建造執照設計錯誤樣 態案例說明

高雄市政府工務局
建築管理處 謝課長志昌

104年 9月 2日

建築抽查案件常見錯誤態樣分析

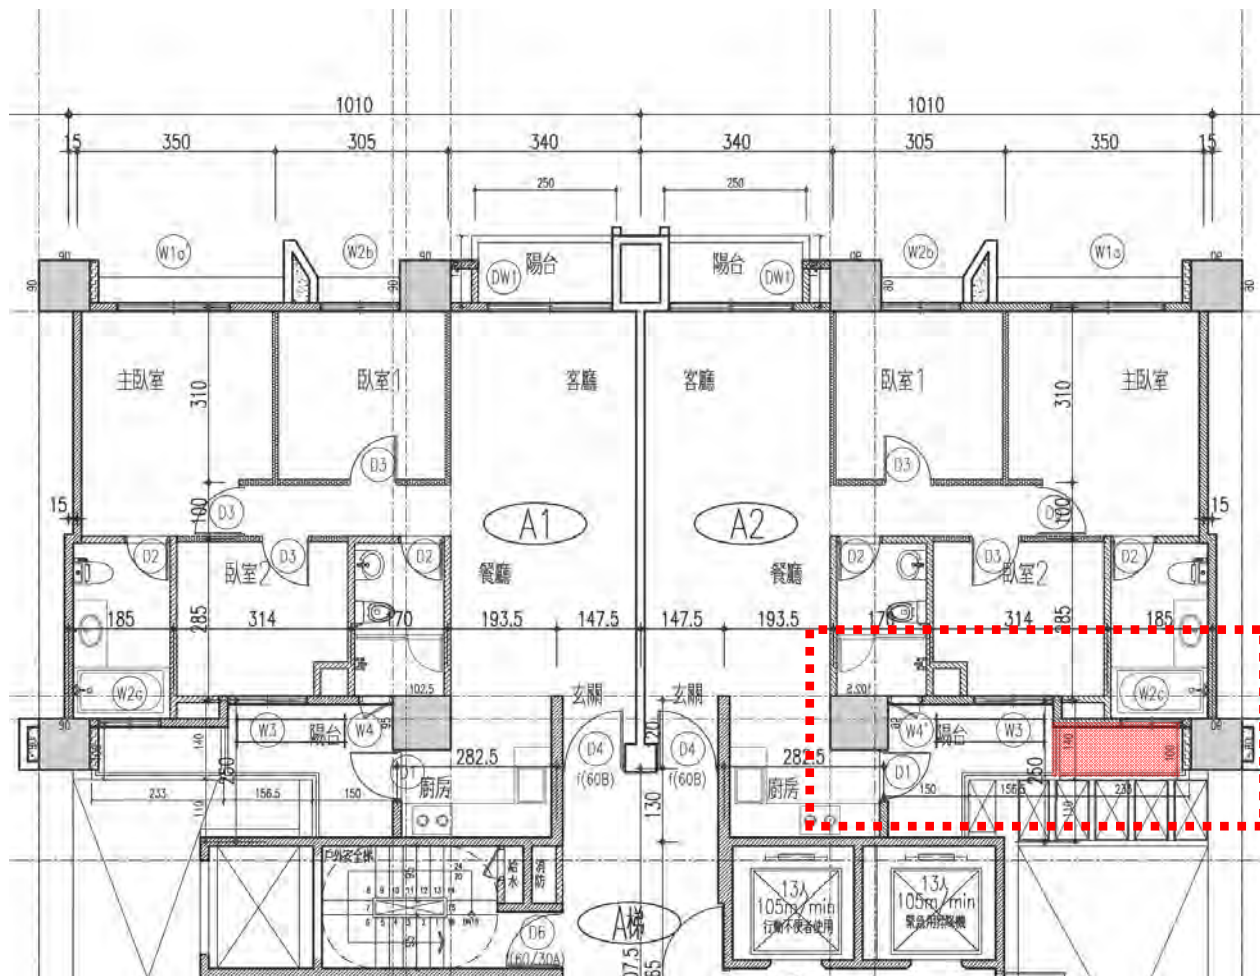
A1~A5、
B1~B5、
E1~E5戶主臥
浴廁之外牆突
出物與陽台相
連結，既無設
置非中央空調
主機，應納入
陽台面積檢
討。雨遮過樑
不應設置遮陽
板。

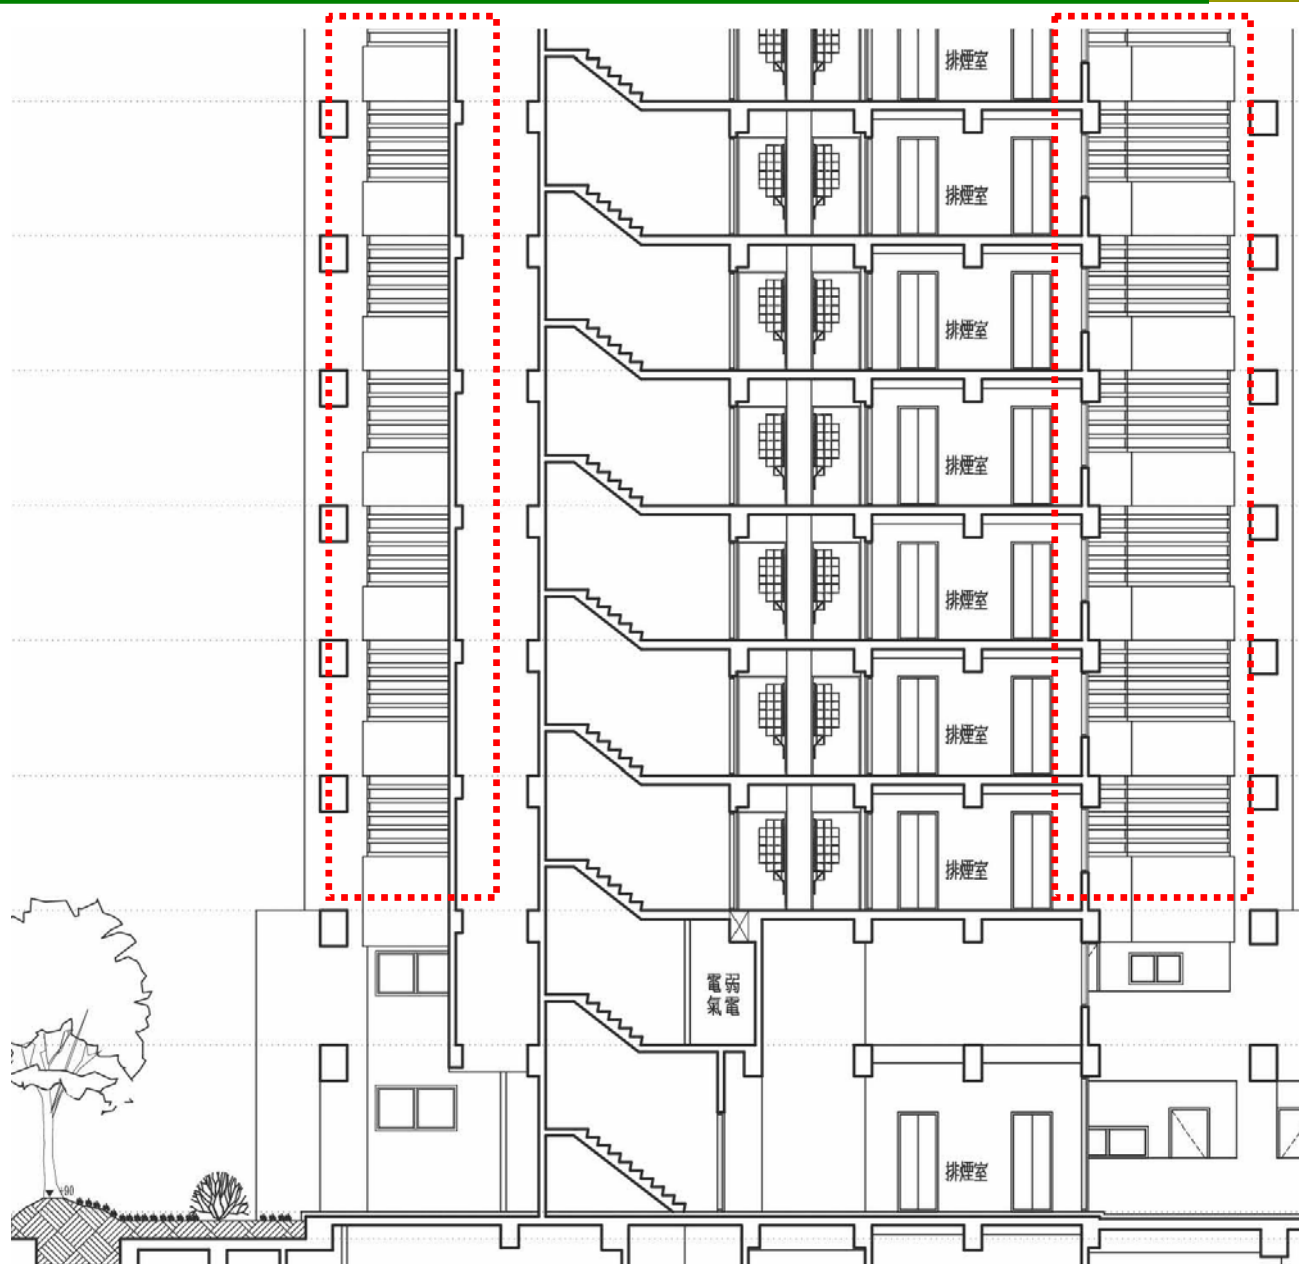
承上案件：
依橫向剖面圖
A3002，其格
柵設置不符本
局100年5月
10日技術會報
會議紀錄提案
二之結論。

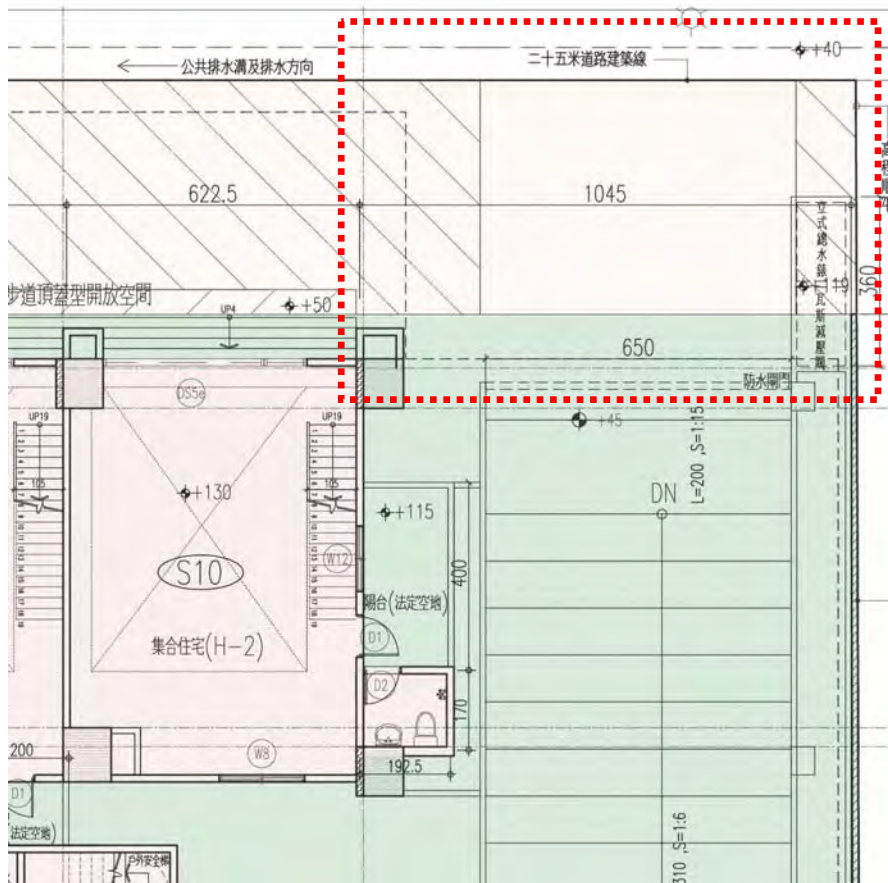
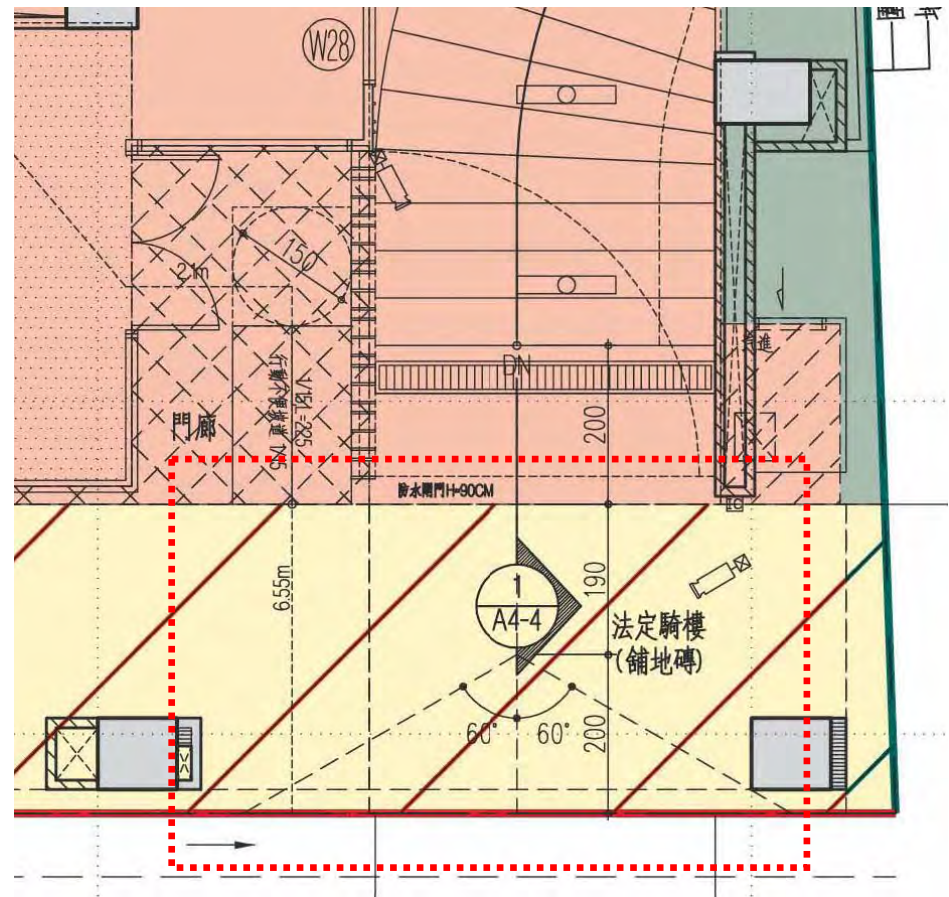
未檢討建築技術規則建築設計施工篇第136條規定，檢討汽車出入路中心線上一點至道路中心線之垂直線左右各60度以上範圍無礙視線。

無標示檢討

正確圖示

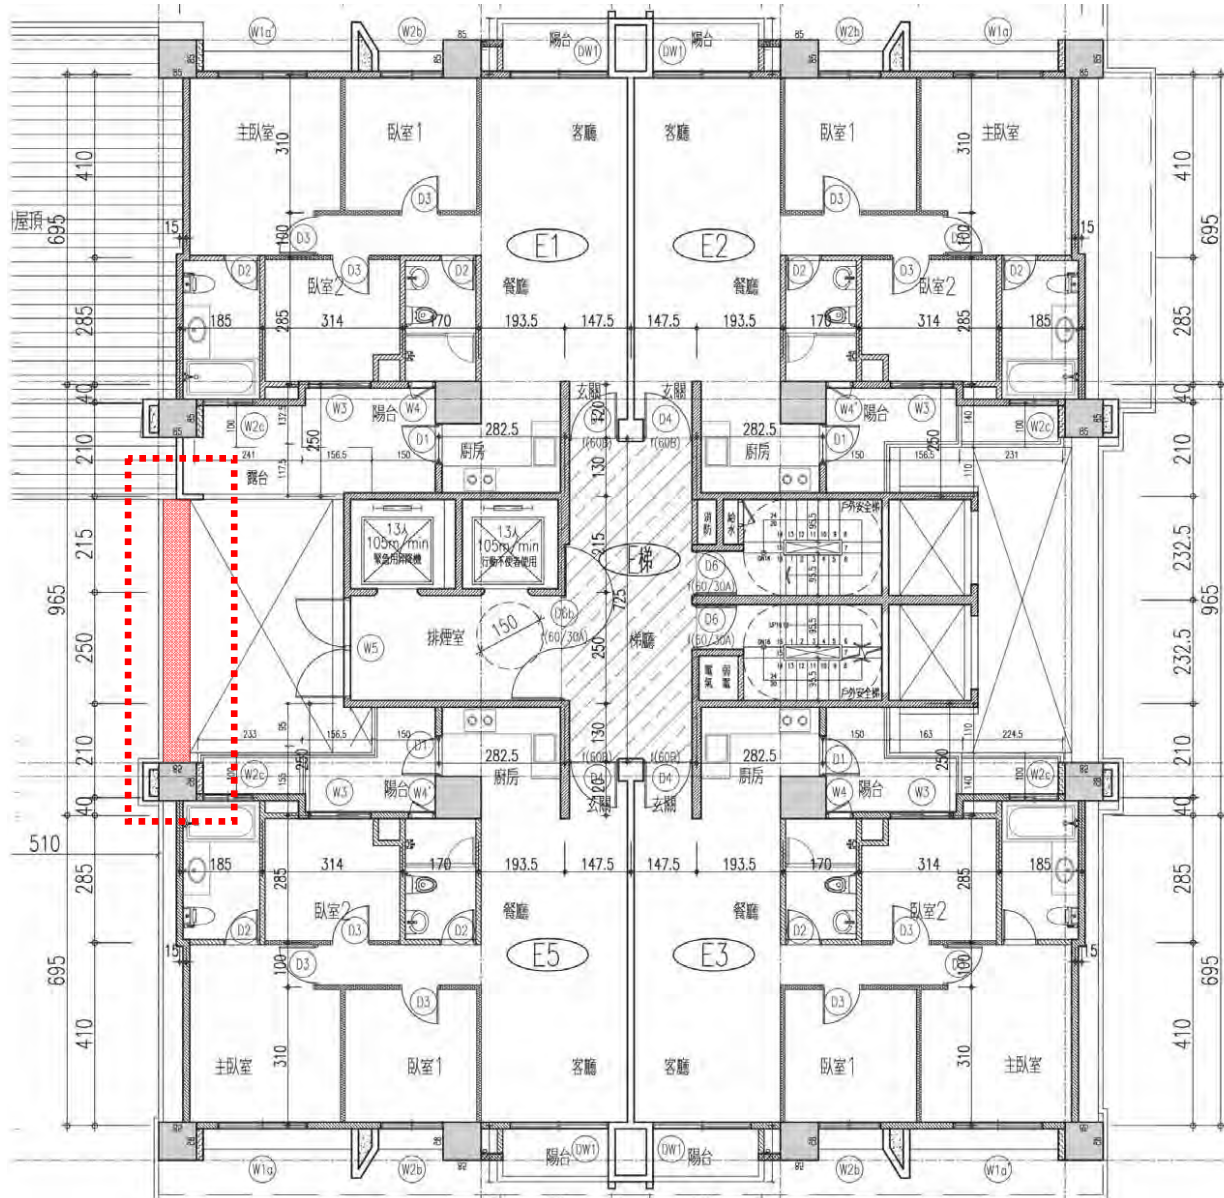
B1、B2、E1戶
露台結構樑投影
處應計入建築面
積。

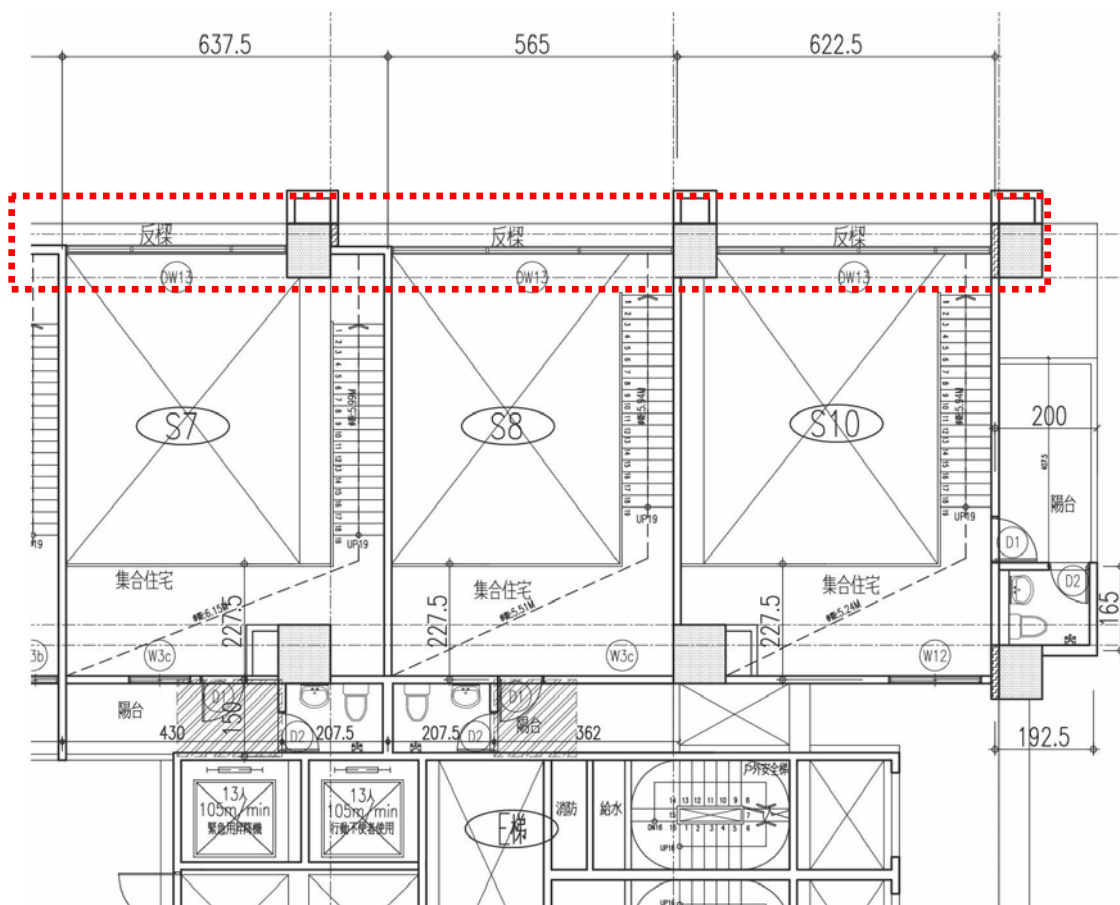
夾層外牆設置可開啟式門窗，設計不合理。

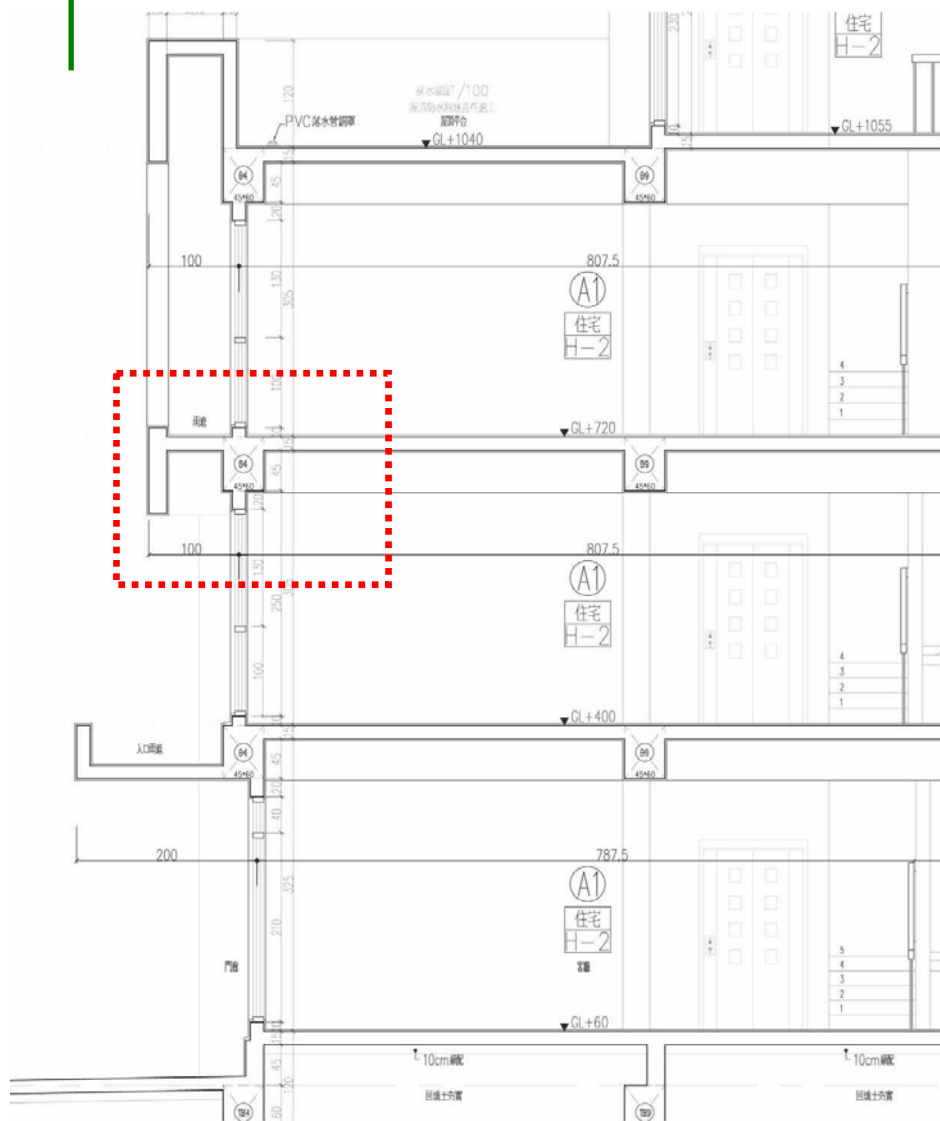
雨遮頂版超過直上層樓地板之下緣，不符內政部 100.4.15 台內營字第 10008022591 號令規定。

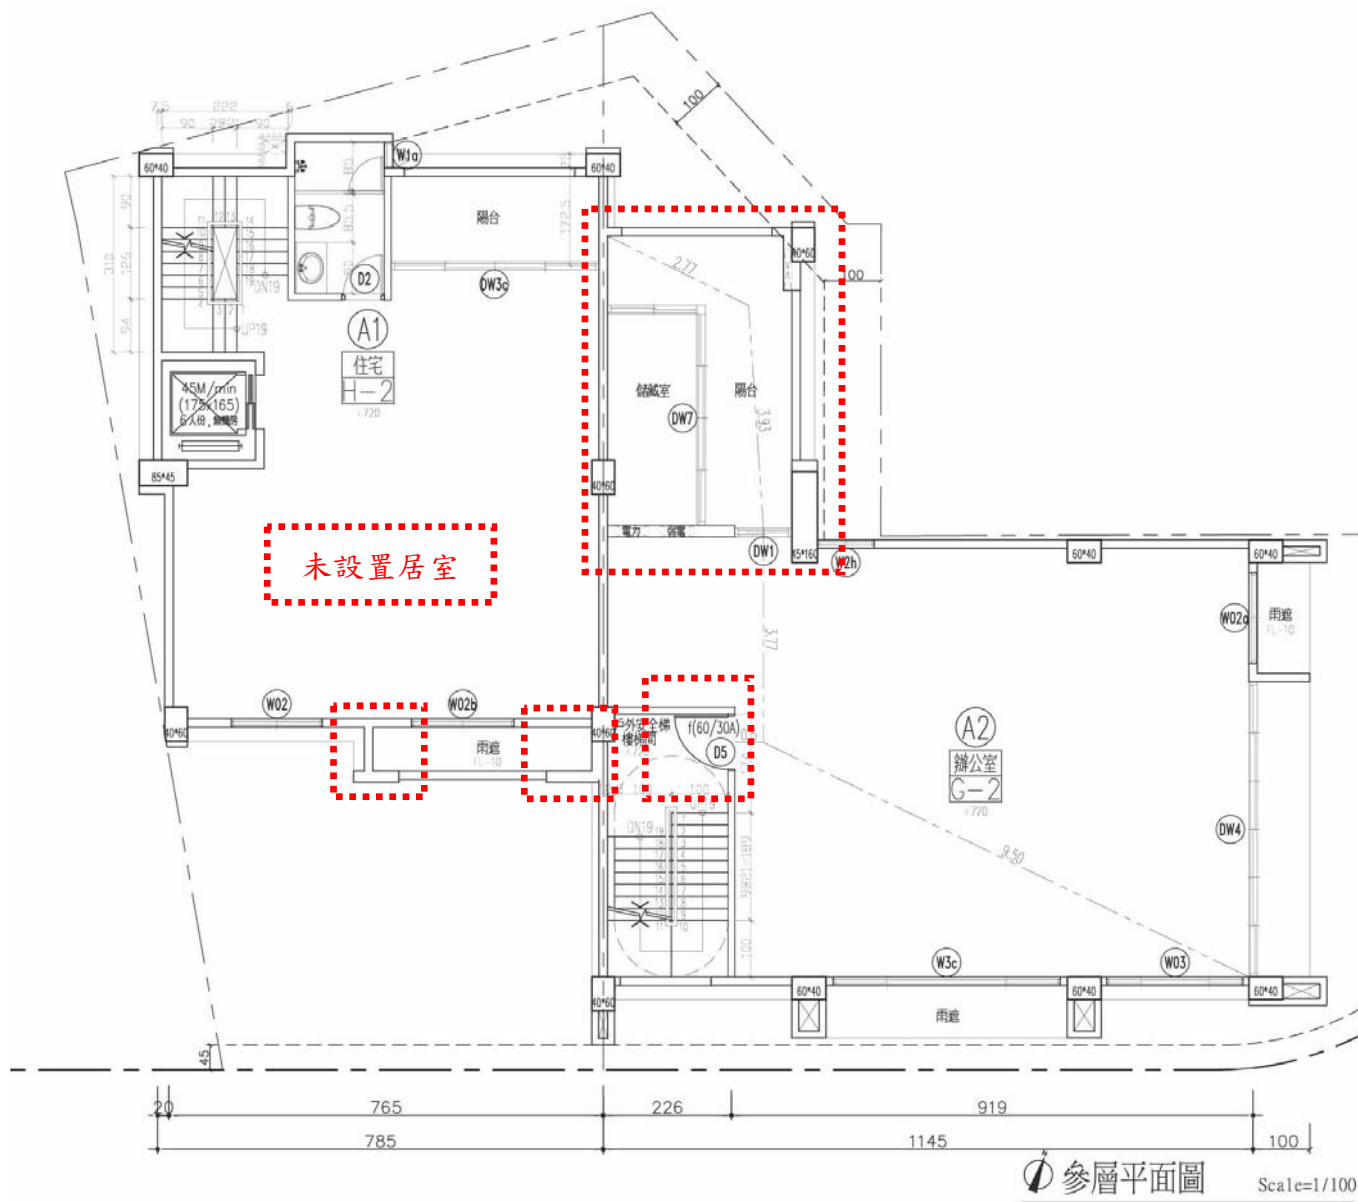
A2戶之安全梯直接開向居室，不符建築設計施工編第97條規定。

A1戶住宅類組未設置居室（臥室），顯不合理。

(一)、利用室內挑空設計增建擴大使用面積。

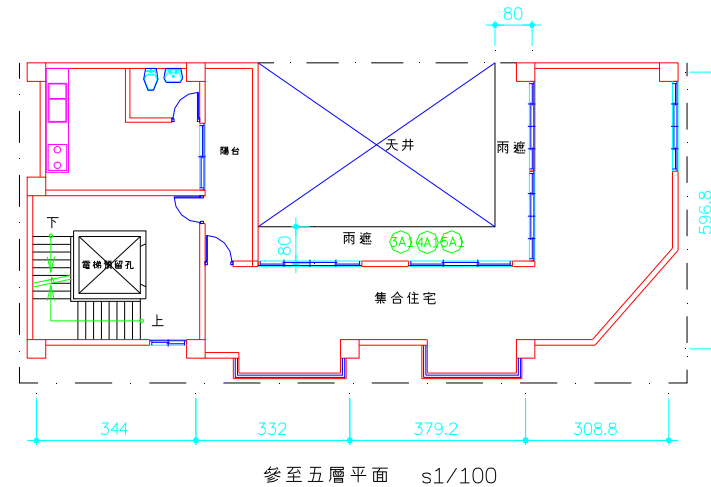
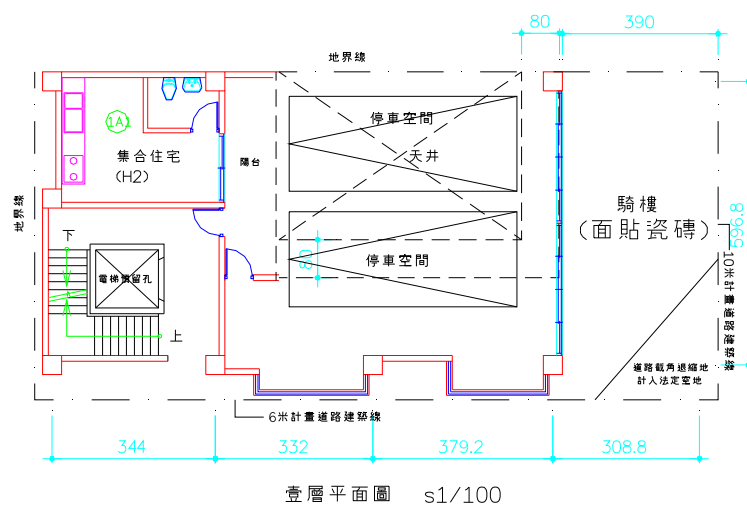
- 一、集合住宅室內呈L形，未規劃隔間，不合理使用。
- 二、中庭天井四周設雨遮、陽台，為日後天井違建增添想像空間。
- 三、電梯預留孔日後設置電梯可能不會申請雜項執照。
- 四、一樓出入口未設門。
- 五、各層由室內經由陽台再進入廚房不合理，陽台應改為走廊計入建築面積。

(二)、將外牆落地窗拆除，外陽台欄杆裝設窗戶成為外牆，達到擴大室內空間的目的。

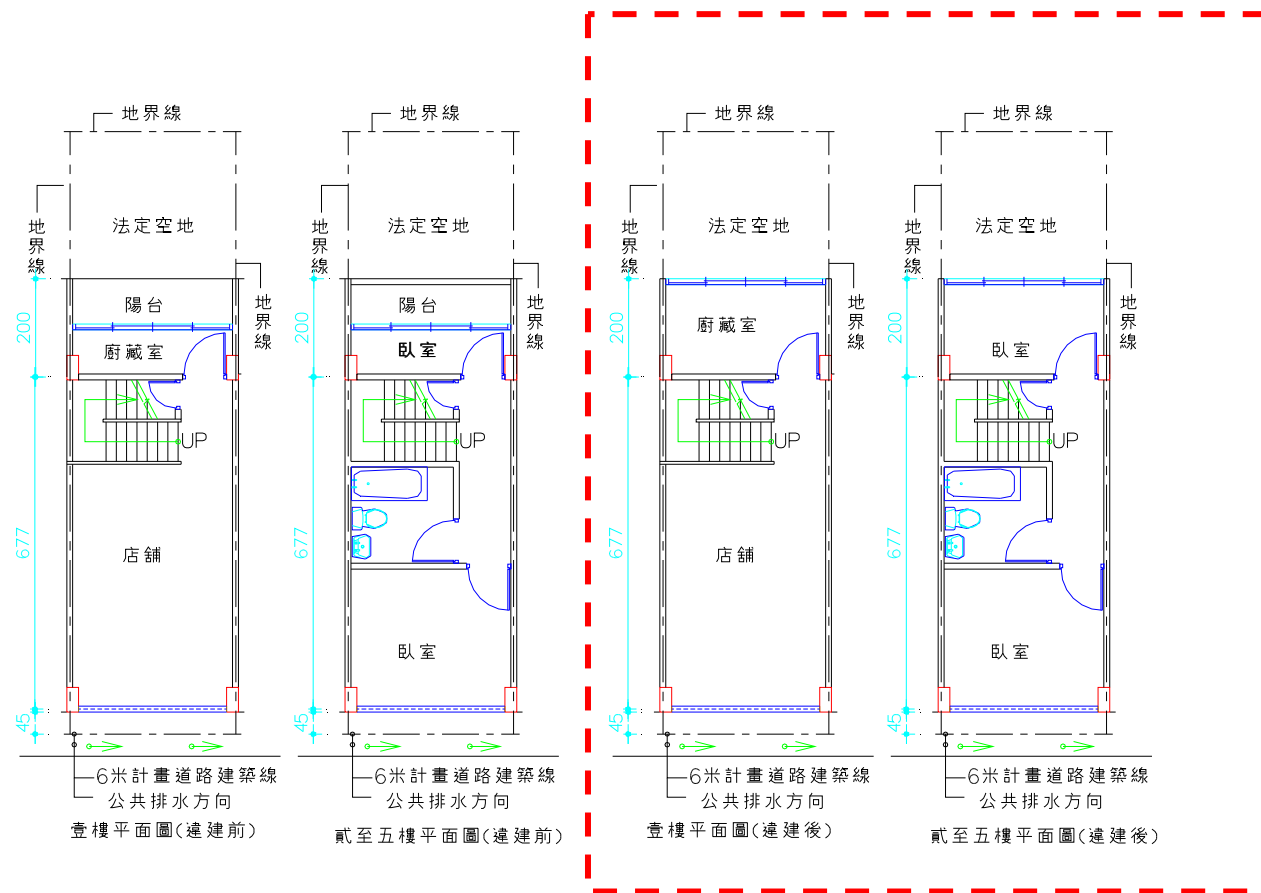
二樓至五樓後方臥室設計過於狹窄，預留日後房間落地窗拆除，陽台拽欄杆加窗框，擴大後房間之可能。

1. 室內外比例必須室內淨深至少兩公尺以上，且不得小於陽台深度。
2. 落地門兩邊應設置 20 公分以上翼牆。
3. 剖面圖要標示室內與陽台之間應有門檻或高差，原則為 10cm。
